DOKUMENTUA – MEMORIA ETA ERANSKINAK

2021eko maiatzaren 6an, Euskal Trenbide Sarea – Red Ferroviaria Vasca erakundearen Kontratazio Batzordeak "BILBO-DONOSTIA LINEAKO EUBAKO TRENBIDE-PASAGUNEA (25+387 KP) KENTZEKO BIDE-ZUBIA ERAIKITZEKO OBRA" egiteko lizitazioaren espedientea hastea eta gastua onartzea onartu zuen.

2. 1. PROIEKTU ALDATUAREN XEDEA

1. irudia: 1. eta 2. Euste-hormak eta 1. Estribu Faltsua Egikaritzeko Prozedura.

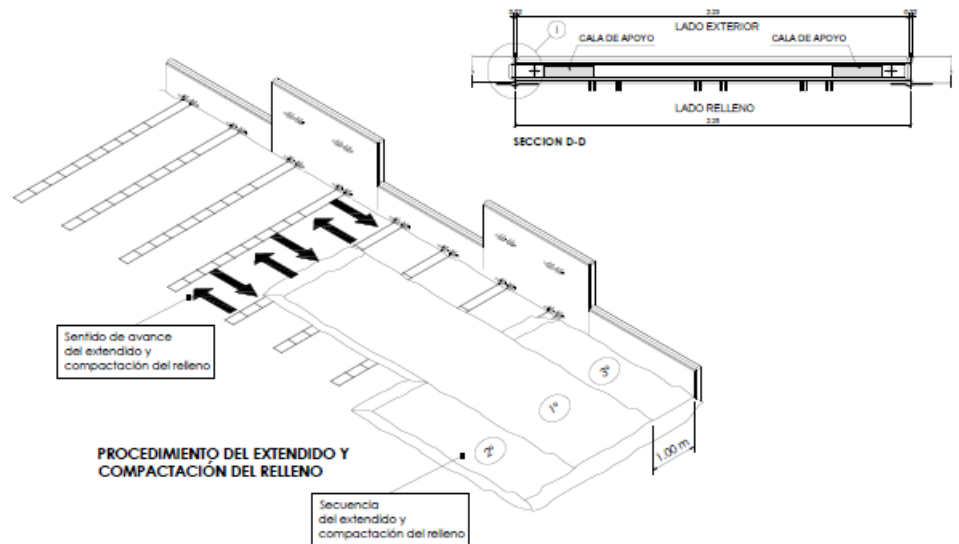
Memoria honen aurreko atalean adierazi den bezala, trazadura BFAk eskatutakora egokitu denez, BI-4337 errepidearen etorkizuneko trazadura gaur egun zerbitzuan dagoen trenbidera hurbildu da, trazaduraren hasierako aldean.

Ondorioz, trenbidearen trazaduraren ondoan hondeaketa-lan handiak egin beharko lirateke, eta horrek behin-behineko euste-sistemak egitea ekarriko luke, beharrezko saneatzeak segurtasun-baldintza egokietan egiteko.

Arazo hori gainditzeko, erabiliko diren euste-hormak "Lurzoru Indartua" teknologia aplikatzen dutenak dira. Abantaila hauek dituzte:

- 1- Lur "ezkatei" eusteko paramentua eta ainguraketa-elementuak osatzen dituzten elementuak industrializatzeko aukera ematen dute, horma horien zimenduak saneatzeko eta hobetzeko lanak egitearekin batera.
- 2- Hormetako elementuen eta estribu faltsuaren egikaritzearen kontrola areagotu egiten da, elementu industrializatuak baitira.
- 3- Hormaren kanpoko aldean saneatzea egiteko beharra murriztu egiten da, eta saneatze hori egiteko beharra hormaren estrados-eremuan kontzentratzen da.
- 4- Horma lubetatzeko eta muntatzeko lanak + "Lurzoru Indartua" teknologiako estribua aldi berean egingo dira, eta, beraz, gauzatzeko epea laburtu egingo da.

Horma berrien eta euste-estribu faltsuaren dimentsionamendua, "Lurzoru indartua" teknologiarekin, 1. Proiektu Aldatuaren 3. Eranskinean jasotzen da, 3.1 gehigarria: Trazaduraren euste-hormen eta estribuen dimentsionamendua izenekoan, bai eta 3.2 gehigarria: Trazaduraren euste-hormen eta estribuen zimendu-baldintzen dimentsionamendua izenekoan ere.

2. irudia: Habe aurrefabrikatu hiperestatiko taula.

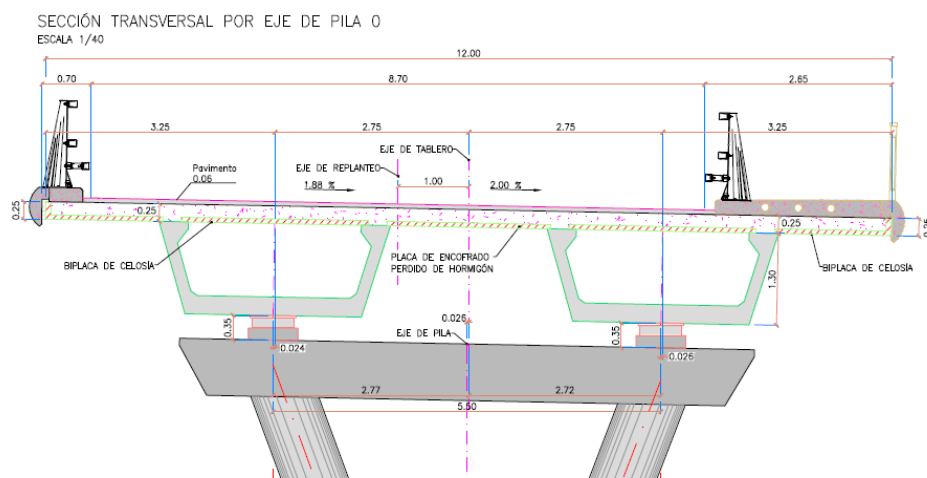
- a) Taula jarraitua, bi habe artesa aurrefabrikatu hiperestatiko osatua.

Ataletan adierazi zen bezala, beharrezkoa da errepidearen trazadura aldatzea, lehendik dauden trenbideetara hurbilduz.

Jatorrizko proiektuaren arabera, hormigoi armatuzko lauza trinko jarraitu bat egin behar zen "in situ".

Zerbitzua ematen ari den trenbide-trazaduraren ondoan egiteak, are gehiago Bilbo-Donostia linea elektrifikatua izanik, arrisku handiak dakartza, eta horiek areagotu egiten dira taula trenbidera zenbat eta gehiago hurbildu, gure kasuan bezala.

1. Proiektu Aldatu honetan, eragin hori ahalik eta gehien murrizteko, bi habe artesa aurrefabrikatu hiperestatiko osatutako taula jarraitu bat egitea erabaki da:

3. irudia: Habe aurrefabrikatu hiperestatikoaren argien oin-planoa.

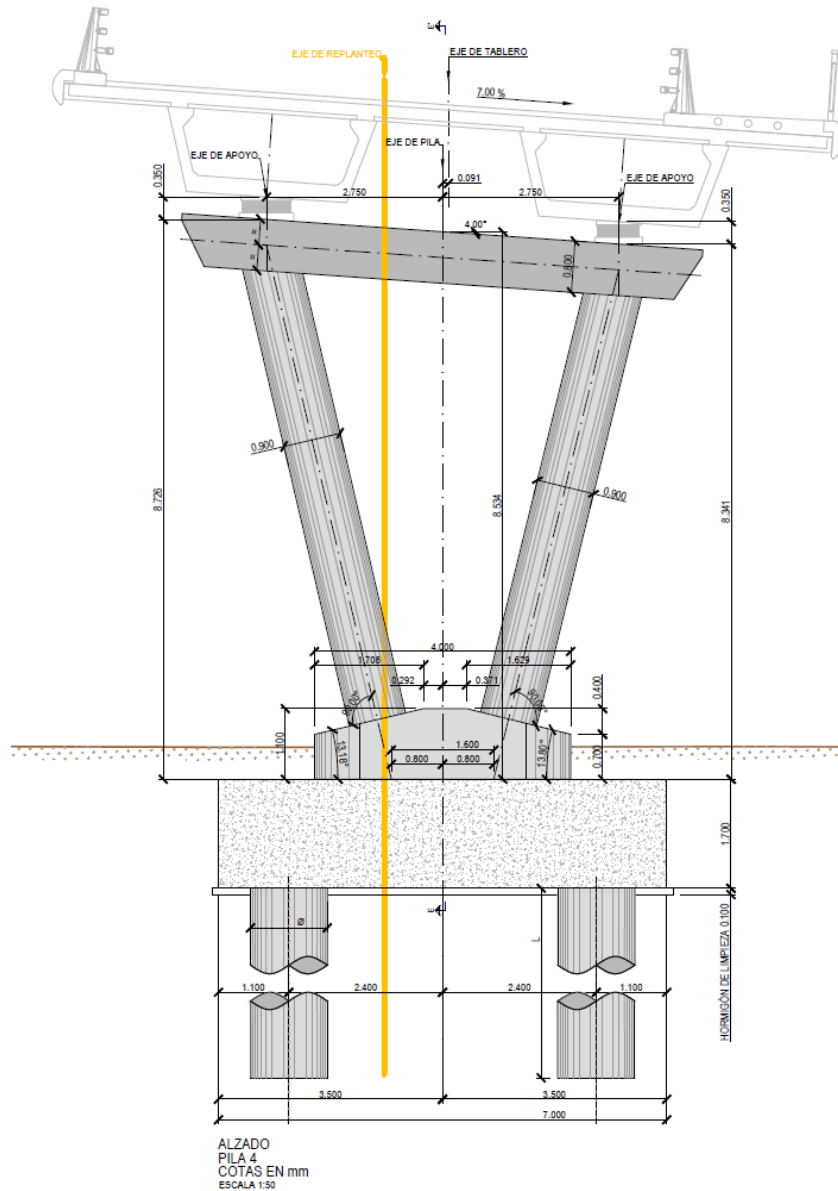
- Taula osatzen duten elementuak (habeak eta aurrelauzak) industrializatzeko aukera ematen du, zimenduak eta pilak obran gauzatzearekin batera.
- Habeak eta aurrelauzak osatzen dituzten elementuen gauzatze-kontrola areagotu egiten da, elementu industrializatuak direnez, "in situ" egin ohi den gauzatzearekin alderatuta.
- Gaur egun zerbitzuan dagoen trenbideko trazaduratik gertu makina astunekin egiten diren lanak 2 astekoak baino ez dira.
- Egikaritze faseak murrizteak berekin dakar baldintza klimatologikoak erabakigarriak ez izatea taula eraikitzeko prozesuan.
- Trazadura aldatzeak argi handiagoak egitera behartzen du (33 m-raino iritsiz), eta hori arazorik gabe konpontzen da artesa-habe hiperestatikoaren tipologia hartzearekin. Trenbideko trazadura gainditzen duten habeak dira.

4. irudia: 4. Zutabearen altxaera.

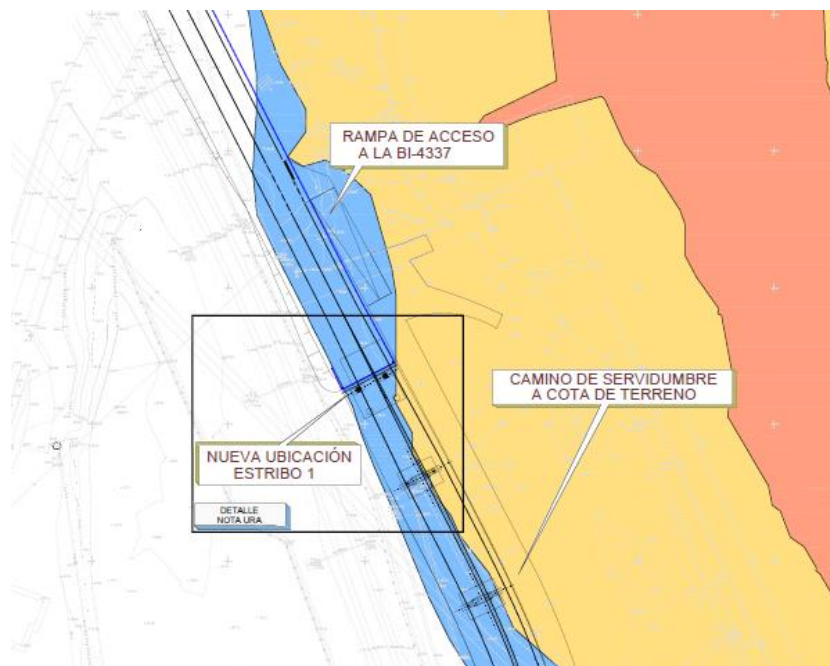
- b) Zutabeen altueraren aldaketa (8.73 m-raino), gaur egun zerbitzuan dagoen trenbide-trazadura gainditzeko, BI-4337 errepidearen sestra berriarekin bat etorriz.

4. irudia: 3. Euste-hormen Geometria eta 2. Estribu Faltsua.

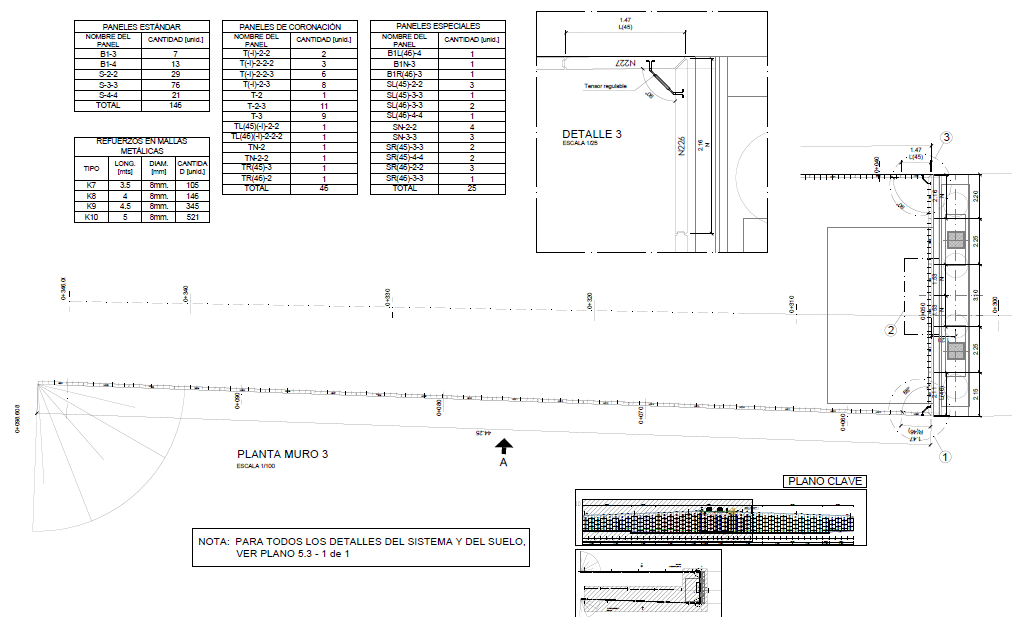
Jatorrizko Eraikuntza-Proiektuan jasotzen zen eremu horretan "L" motako hormak eraikiko zirela, in situ egindako hormigoi armatuzko trazadura (zapata + altxaera) duten hormen egitura-tipologia hartuz. Egiturazko tipologia horrek zimendu-lurra hobetzeko beharra eskatzen zuen, trazaduraren K.P. (-) gunearen antzera. Lurra hobetzeko, horma eta estribuen zimendu-baldintzetarako egokia ez zen lurra ordeztu behar zen (buztin-geruza legar eta boloen geruzaraino). Ordezkapen horrekin zimendu-geruza bat eratu zen, horma eta estribuen tipologia horrek behar bezala funtzionatzen zuela ziurtatzeko behar adinako karga-ahalmenarekin, bai goiko egiturek transmititutako kargen ikuspuntutik, bai egitura horien asentu-geruzaren deformazioen ikuspegitik.

Adierazi bezala, trazadura egokitu denez, trazadura Enagaseko gasbide batera hurbildu da.

Euste-horma horiek guztiak eta 2. estribu faltuari dagokiona gauzatzeko, eta Enagasek 10 m-ko zabalerako gasbidearen zortasun-bandaren barruan (5 m eroanbidearen alde bakoitzean) behin betiko luzetarako elementurik ez

ezartzeko murrizketa betetzeko, "Lurzoru Indartua" teknologiao hormak erabiliko dira. Horiek erabiltzeak abantaila hauek dakartza jatorrizko proiektuarekiko:

Horma berri horren eta "lurzoru indartuari" eusteko estribu faltsuaren dimentsionamendua 3. eranskinean jasotzen da, 3.1. gehigarria: *trazaduraren euste-hormen eta estribuen dimentsionamendua* izenekoan, bai eta 3.2 gehigarria: *euste-hormen eta estribuen zimendu-baldintzen dimentsionamendua* izenekoan ere.

5. irudia: Argiztapen-isolineen oinplanoa.

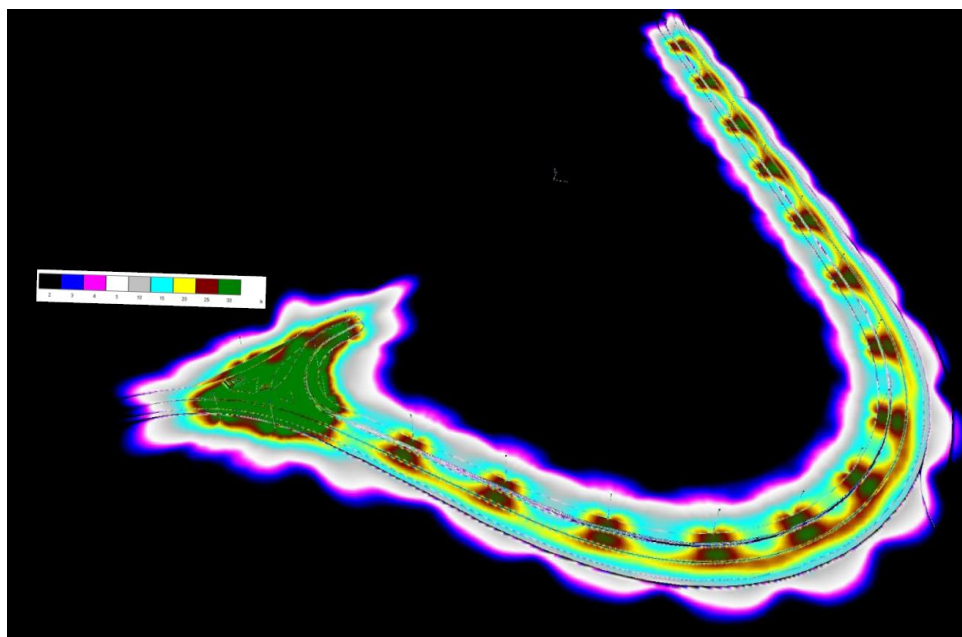
- 1- Errepide arrunta, 40 km/h-ko abiadura mugatuarekin.
- 2- ITC-EA-02ren arabera, "abiadura ertaina" duen B motako bidea da.
Según la ITC-EA-02 se trata de una vía de clase B de "moderada velocidad".
- 3- UKE-IMD indizea egunean 7.000 ibilgailu baino gutxiagokoa da.
- 4- Kalkulu-argiztapen mota ME4b da.
- 5- Azken bidegurutzean argiztapen-maila sarbidean baino % 50 handiagoa da.

Irizpide horiekin diseinatu da 9 metroko bakuluak erabiltzea 73,5 w-ko led argi batekin, 25 metrotik behin.

Hartutako luminarien kokapena aldatu egiten da trenbide-sekzio motaren eta elkargunearen arabera. 5. Irudian, argiztapen-isolineak jasotzen dira, 1. Proiektu Aldatuaren planoetan sartutako argien antolamenduarekin, obra honetan aplikatu beharreko irizpide guztiak betez.
